Samþykkt þann  
 25. nóv. 2015  
 Byggingafulltrúinn í Hafnarfirði

Verkefni: Fjardargata 19 Veitingastadur  
 Grunnmynd 1 hæð  
 Teikning nr. 001C  
 Mál 1:100  
 Dags. 11.06.2015  
 Teiknad

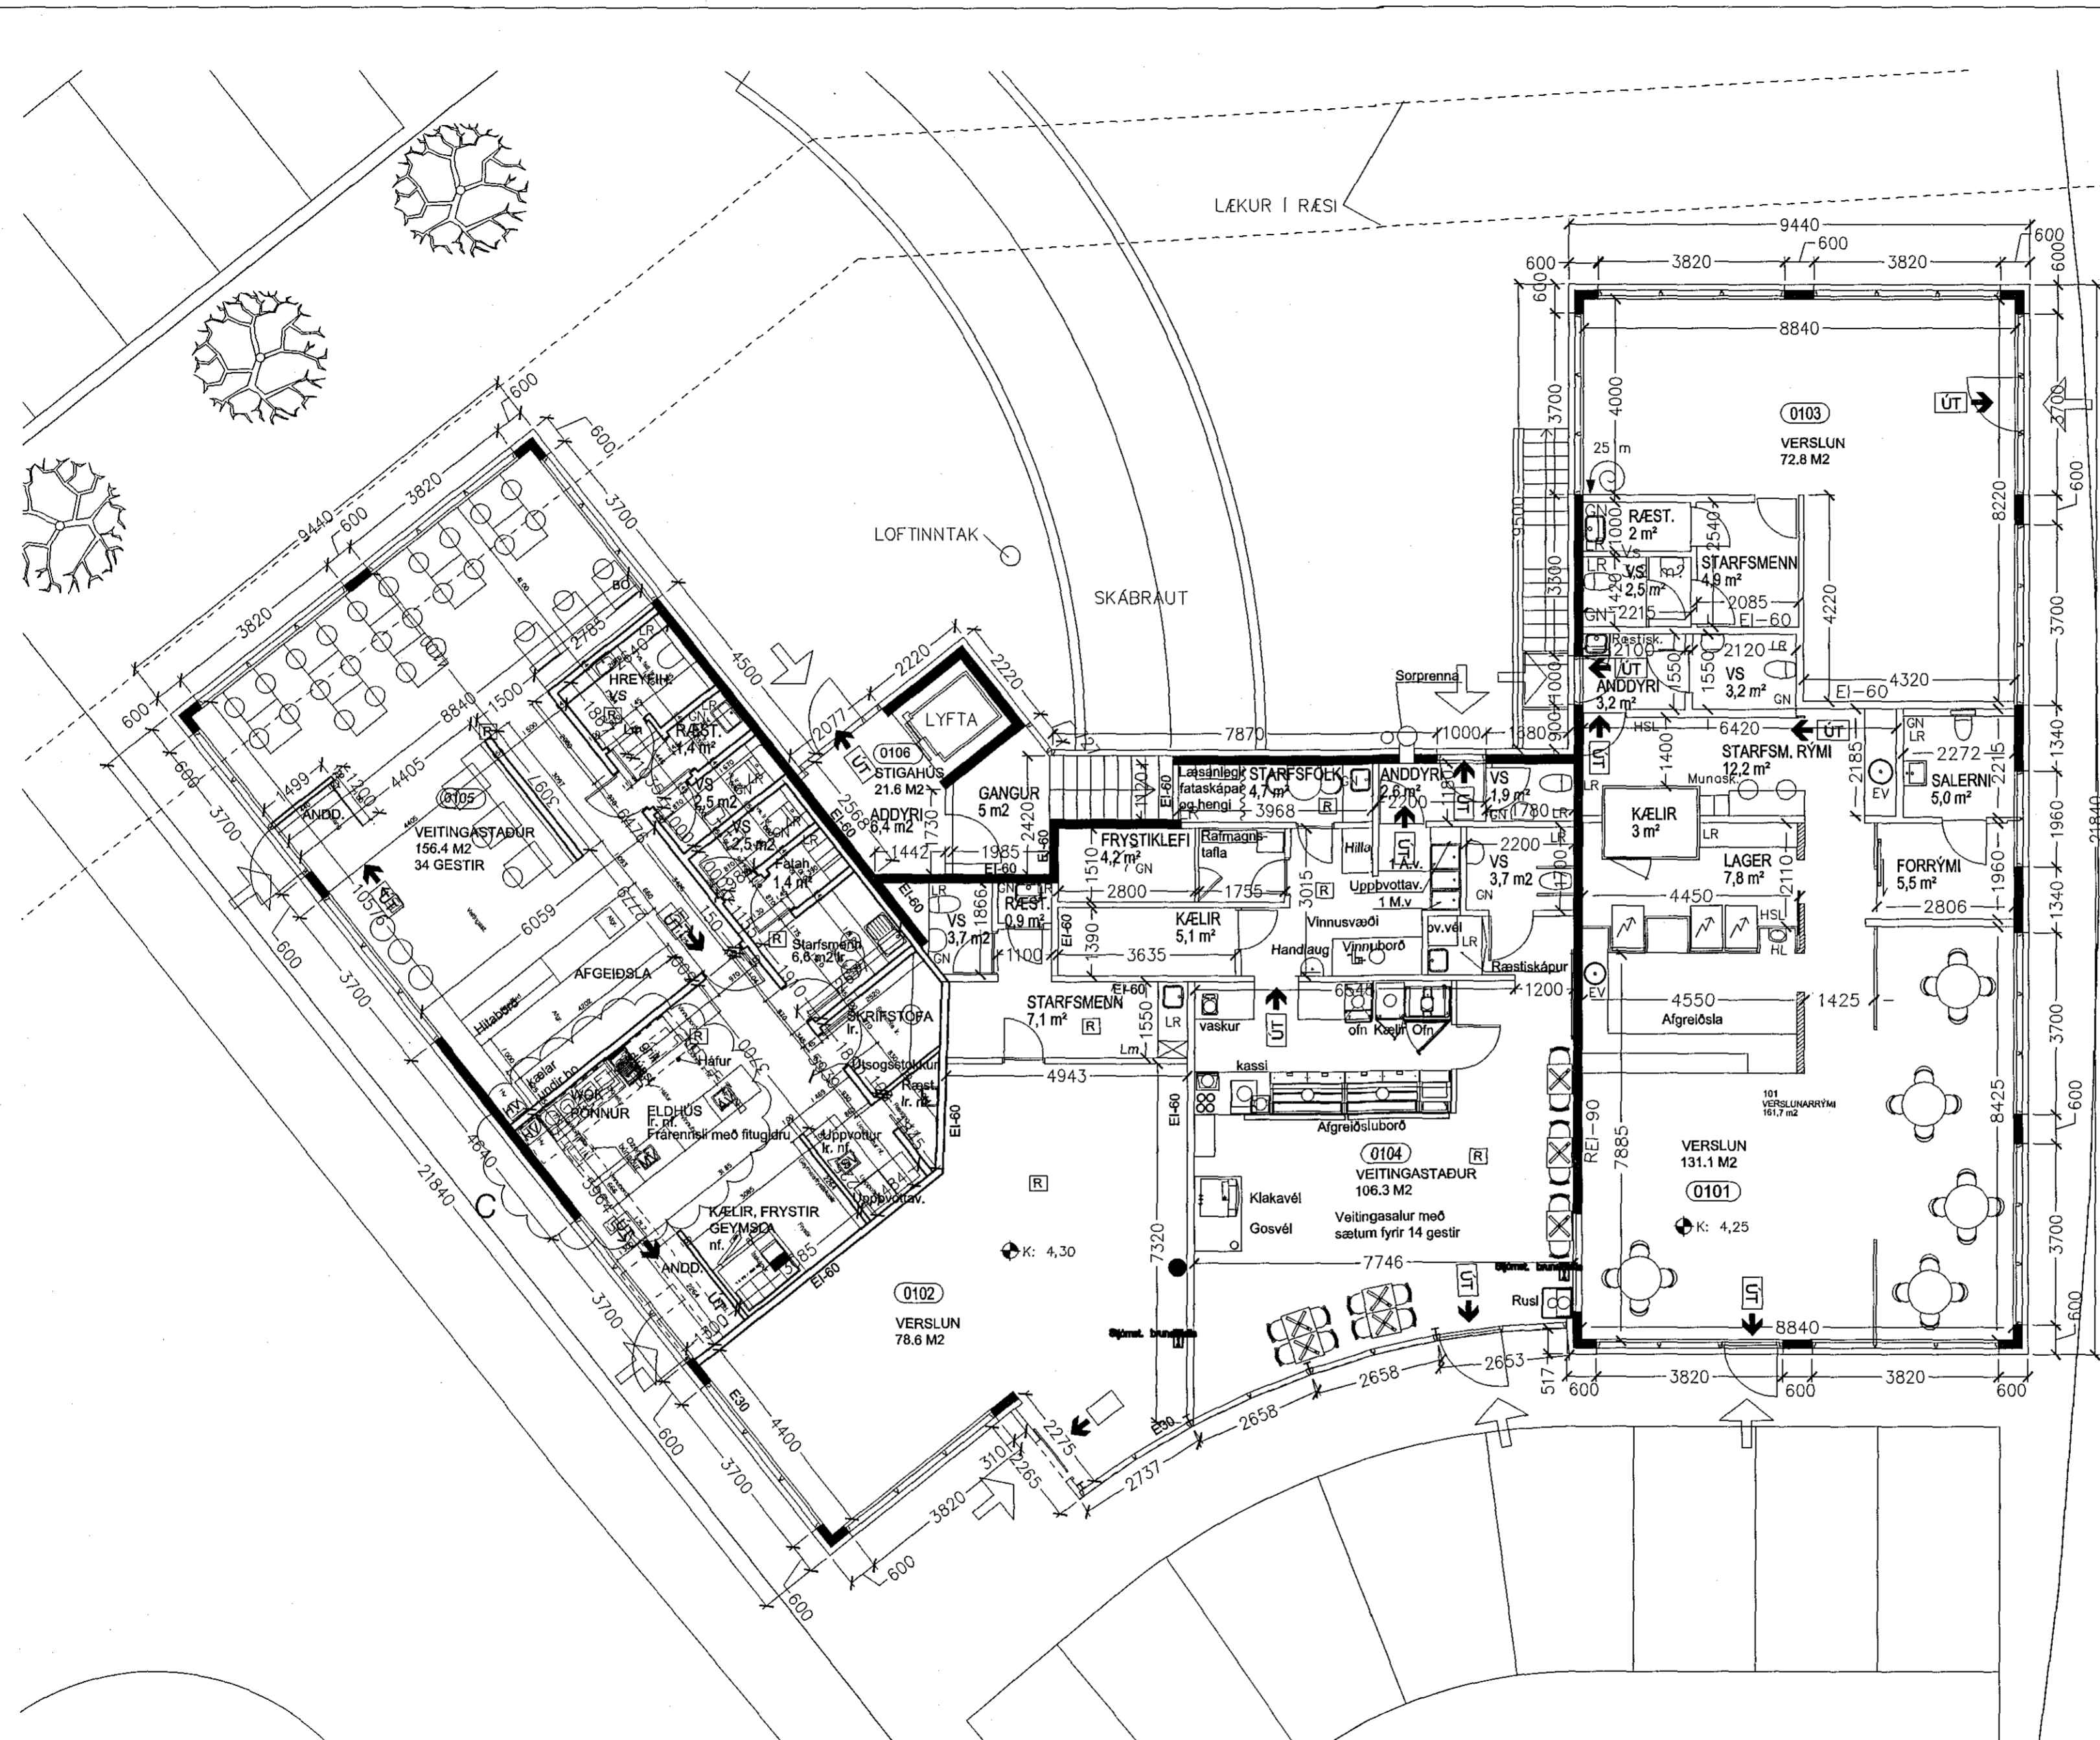
A:21.07.15 Innréttingu í eldhúsi breytt. Útsog frá háf í eldhúsi breytt. Ræsting fyrir eldhús færð. Fataherbergi fyrir starfsmenn sett inn í starfsmannaadstöðu Frystir, kæli og geymsla í aflokudu herbergi. Skráningartóflu breytt. B:02.09.15 Rými 0105 minnkar og rými 0102 stækkar C:17.11.15 Útsogi frá eldun breytt Skipt er um útsogsbúnað og settur Ozon búnaður sem eydir bæði lykt og fitu. Útsog fer því ekki inn í Subway heldur út um glugga eldhúsi.
